城建·福脉天成商住楼
1~3#楼

工程编号	L2012-B010
图 别	建总施
图 号	01
日 期	2013.01

设计修改(补充)通知便函

1、2、3#楼地下一层平面图 1:100

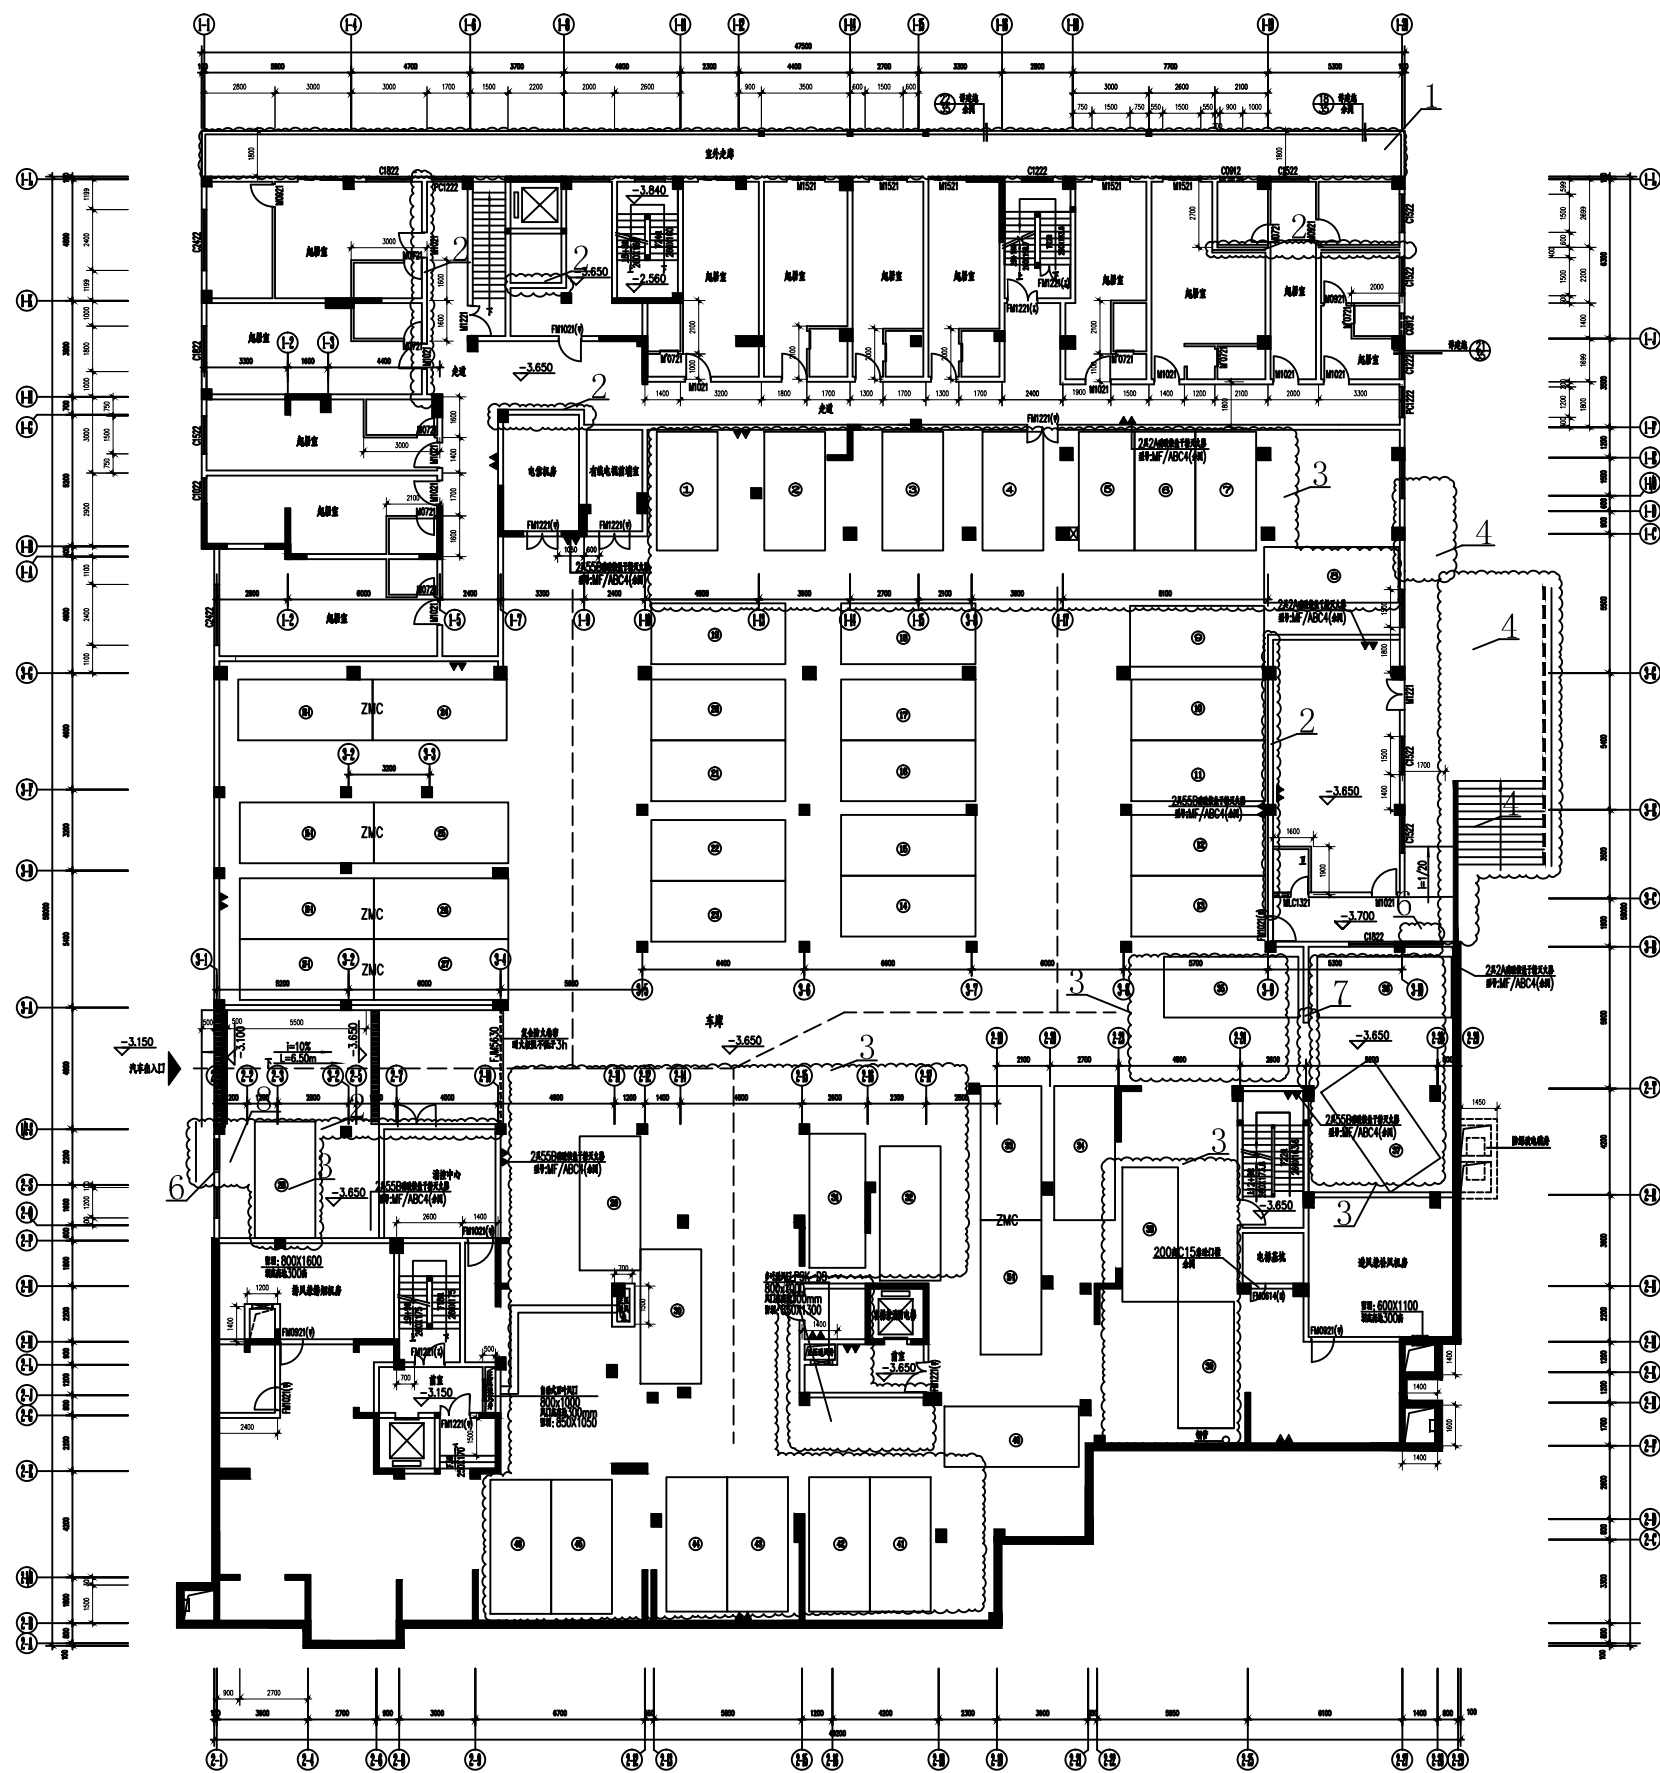
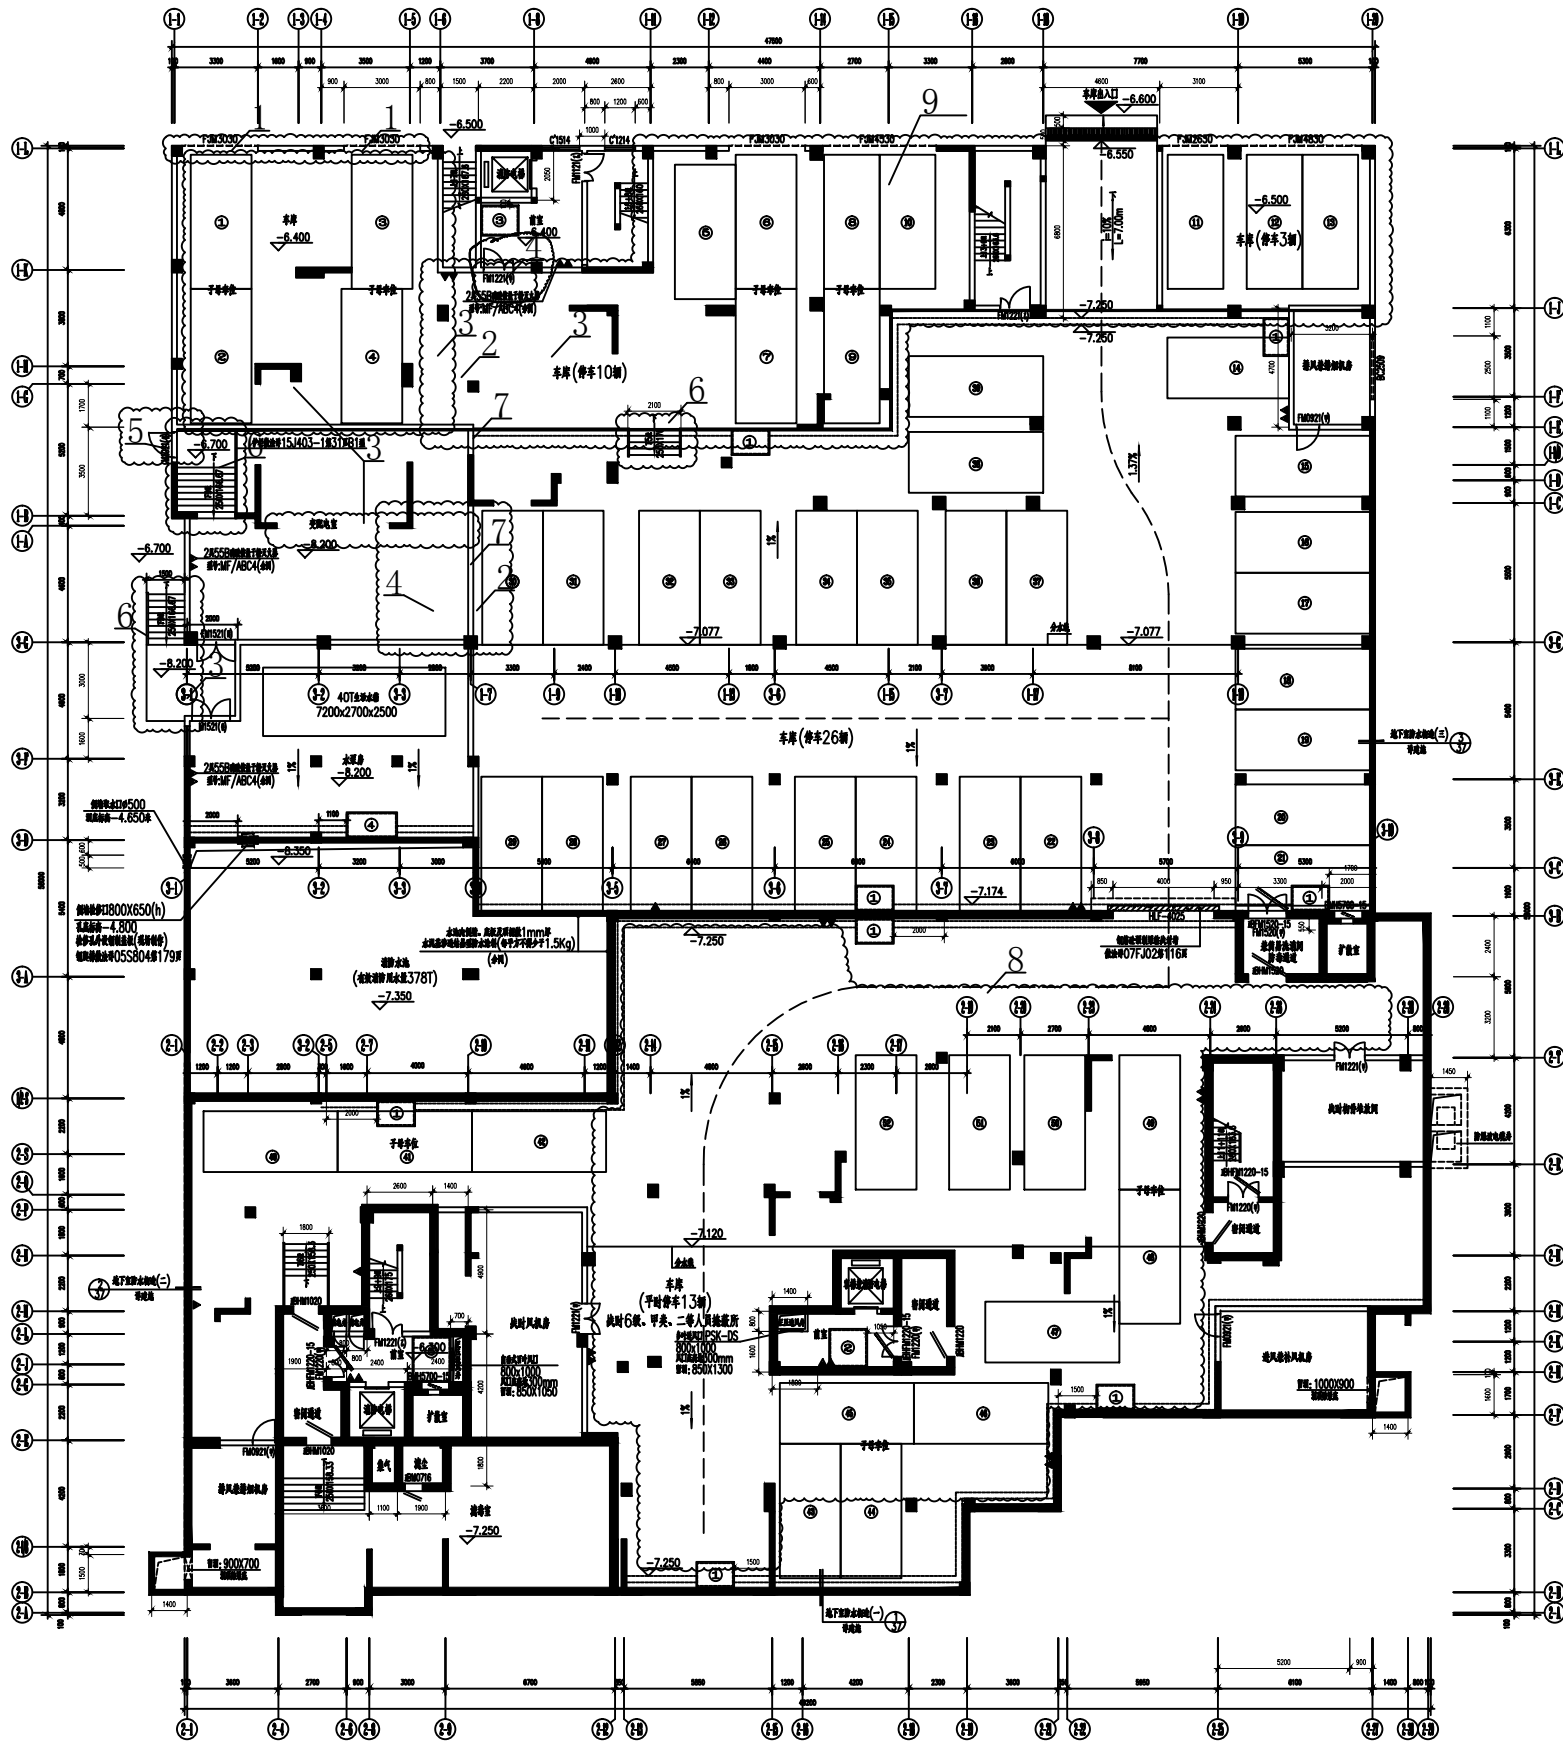
- 1、1-1轴至1-20轴交1-L轴阳台隔墙取消变为室外走廊。
- 2、1-H轴至1-L轴交1-4轴至1-6轴墙体向1-1轴方向移动0.1m，1-6轴至1-8轴交1-K轴墙体向1-H轴方向移动0.1m，1-7轴至1-9轴至1-G轴墙体向1-L轴方向移动0.1m，1-19轴至1-20轴交1-L轴至1-J轴墙体向1-J轴方向移动0.1m，3-B轴至3-G轴交3-9轴墙体向3-8轴方向移动0.1m，2-7轴至2-10轴交2-P轴墙体向3-A轴方向移动0.1m。
- 3、车位数、位置及车位尺寸调整。
- 4、3-C轴至1-E轴交1-20轴室外台阶调整。
- 5、2-15轴至2-18轴交2-G轴配电间位置调整至2-16轴交2-M轴至2-N轴。
- 6、3-10轴交3-B轴、2-1轴交2-S轴至1/2-S轴开门取消。
- 7、隔墙调整，2-R轴至3-B轴交2-26轴至2-29轴物业用房变更为车库。
- 8、2-S轴至1/2-S轴交2-1轴至2-3轴楼梯取消、增设隔墙，门移至6-9轴交1/2-S轴。
- 9、结建不一致，剪力墙大小调整。

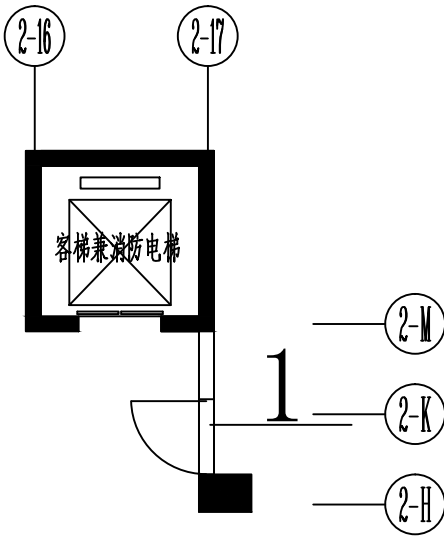
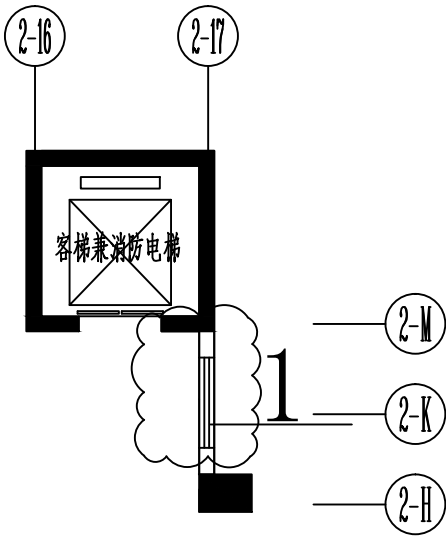
建设单位	福建城建建设有限公司			主送单位	建设单位				
工程名称	城建·福脉天成商住楼1~3#楼			抄送单位	各有关单位				
工程编号	L2012-B010			发文日期					
更改原因	1. 原设计计算的更正。 2. 原构造设计的改进或完善。 3. 地质条件与原资料有出入造成的修改。 4. 建设单位要求更改。 5. 施工图审查意见。 6. 其他								
更改依据	1. 国家现行有关法规、规定、规范。 2. 闽建设【2007】17号文<关于加强施工图设计文件修改变更管理的通知>。								
更改说明	1. 本更改内容应先经甲方确认符合其要求后方可报批有关部门。 2. 与本更改有关的其他专业图纸应在施工前相应修改。								
2#楼 1、十二层2-H轴×2-16~2-17轴、2-15轴×2-M~2-H轴位置增设门。 原图： 变更后：									
福建超平建筑设计有限公司		审定		项目负责人		设计		专业	建筑
		审核		专业负责		校对		编号

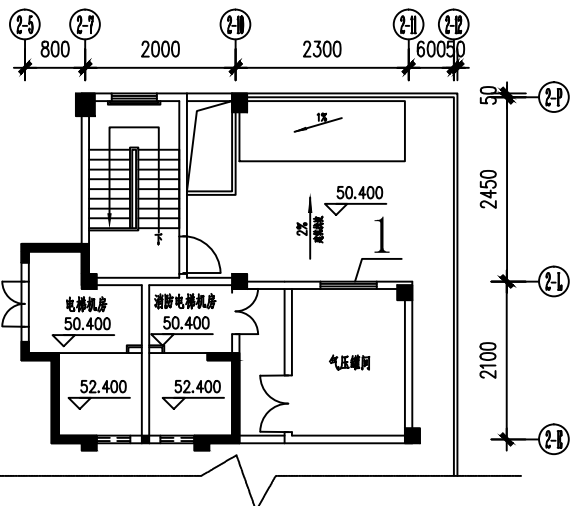
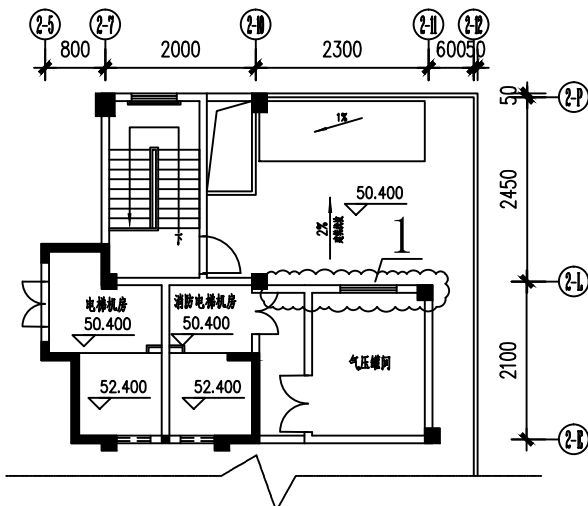
建设单位	福建城建建设有限公司	主送单位	建设单位			
工程名称	城建·福脉天成商住楼1~3#楼	抄送单位	各有关单位			
工程编号	L2012-B010	发文日期				
更改原因	1. 原设计计算的更正。 2. 原构造设计的改进或完善。 3. 地质条件与原资料有出入造成的修改。 4. 建设单位要求更改。 5. 施工图审查意见。 6. 其他					
更改依据	1. 国家现行有关法规、规定、规范。 2. 闽建设【2007】17号文<关于加强施工图设计文件修改变更管理的通知>。					
更改说明	1. 本更改内容应先经甲方确认符合其要求后方可报批有关部门。 2. 与本更改有关的其他专业图纸应在施工前相应修改。					
2#楼 2层-18层, 2-10轴交2-L轴墙体向2-J轴方向移动0.1m。 原图: 变更后:						
福建超平建筑设计有限公司		审定 审核	项目负责人 专业负责	设计 校对	专业 编号	建筑

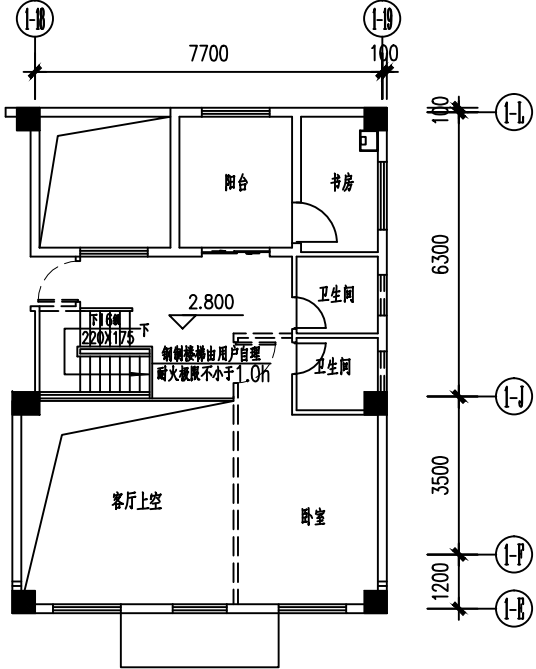
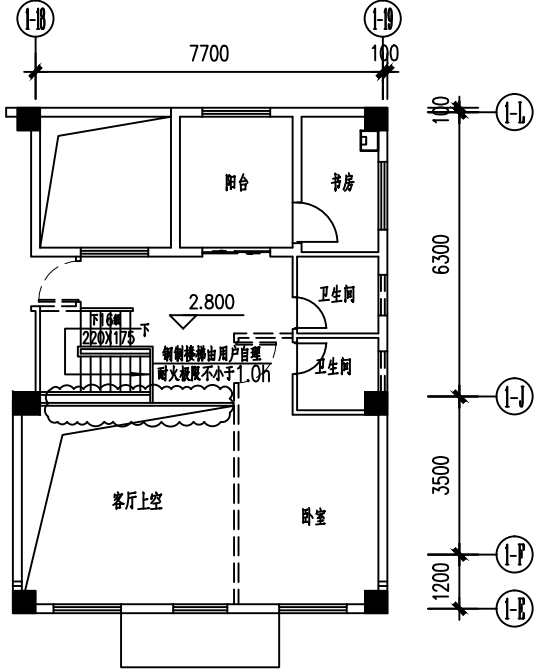
建设单位	福建城建建设有限公司	主送单位	建设单位						
工程名称	城建·福脉天成商住楼1~3#楼	抄送单位	各有关单位						
工程编号	L2012-B010	发文日期							
更改原因	1. 原设计计算的更正。 2. 原构造设计的改进或完善。 3. 地质条件与原资料有出入造成的修改。 4. 建设单位要求更改。 5. 施工图审查意见。 6. 其他								
更改依据	1. 国家现行有关法规、规定、规范。 2. 闽建设【2007】17号文<关于加强施工图设计文件修改变更管理的通知>。								
更改说明	1. 本更改内容应先经甲方确认符合其要求后方可报批有关部门。 2. 与本更改有关的其他专业图纸应在施工前相应修改。								
1#楼 1、屋面层增设盖板。 原图： 变更后：									
福建超平建筑设计有限公司		审定	陈文	项目负责	陈文	设计		专业	建筑
		审核	陈文	专业负责	陈文	校对		编号

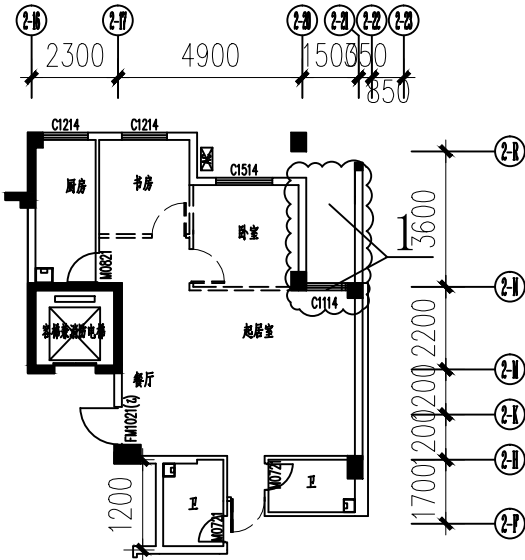
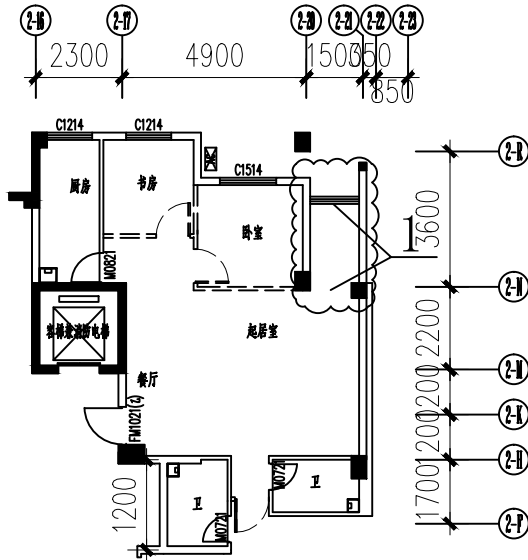
建设单位	福建城建建设有限公司			主送单位	建设单位				
工程名称	城建·福脉天成商住楼1~3#楼			抄送单位	各有关单位				
工程编号	L2012-B010			发文日期					
更改原因	1. 原设计计算的更正。 2. 原构造设计的改进或完善。 3. 地质条件与原资料有出入造成的修改。 4. 建设单位要求更改。 5. 施工图审查意见。 6. 其他								
更改依据	1. 国家现行有关法规、规定、规范。 2. 闽建设【2007】17号文<关于加强施工图设计文件修改变更管理的通知>。								
更改说明	1. 本更改内容应先经甲方确认符合其要求后方可报批有关部门。 2. 与本更改有关的其他专业图纸应在施工前相应修改。								
1#楼 1、二层客厅上空部分底板向1-F轴方向增加0.1m。 原图： 变更后：									
福建超平建筑设计有限公司		审定		项目负责		设计		专业	建筑
		审核		专业负责		校对		编号

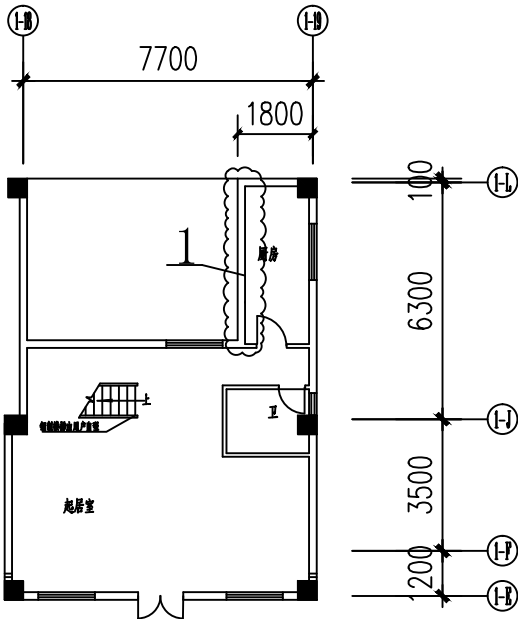
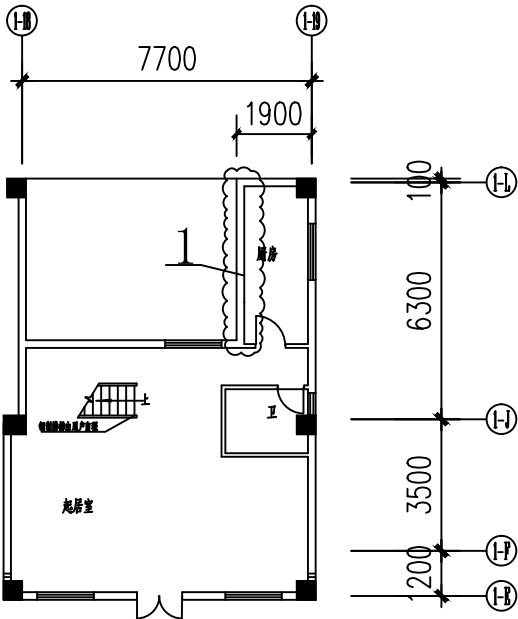
建设单位	福建城建建设有限公司	主送单位	建设单位						
工程名称	城建·福脉天成商住楼1~3#楼	抄送单位	各有关单位						
工程编号	L2012-B010	发文日期							
更改原因	1. 原设计计算的更正。 2. 原构造设计的改进或完善。 3. 地质条件与原资料有出入造成的修改。 4. 建设单位要求更改。 5. 施工图审查意见。 6. 其他								
更改依据	1. 国家现行有关法规、规定、规范。 2. 闽建设【2007】17号文<关于加强施工图设计文件修改变更管理的通知>。								
更改说明	1. 本更改内容应先经甲方确认符合其要求后方可报批有关部门。 2. 与本更改有关的其他专业图纸应在施工前相应修改。								
1、2、3#楼一层 1、排风井取消。 原图: 变更后:									
福建超平建筑设计有限公司		审定	陈文	项目负责	陈文	设计		专业	建筑
		审核	陈文	专业负责	陈文	校对		编号
